SERVICE INFO

Kühlmittelpumpe 538 0021 10

Modifiziertes Gehäuse

Bild 2: Neue Ausführung

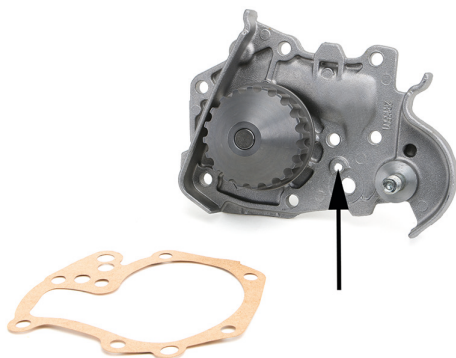
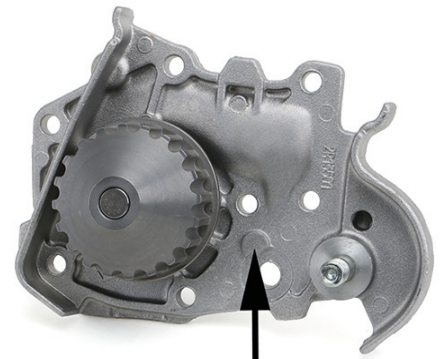
Die Kühlmittelpumpe 538 0021 10 wurde modifiziert. Bei der neuen Ausführung entfällt eine Bohrung im Gehäuse (Bild 2).

In der Übergangsphase kann es zu Mischbeständen kommen.

Beide Versionen erfüllen die technischen Spezifikationen und können uneingeschränkt verwendet werden.
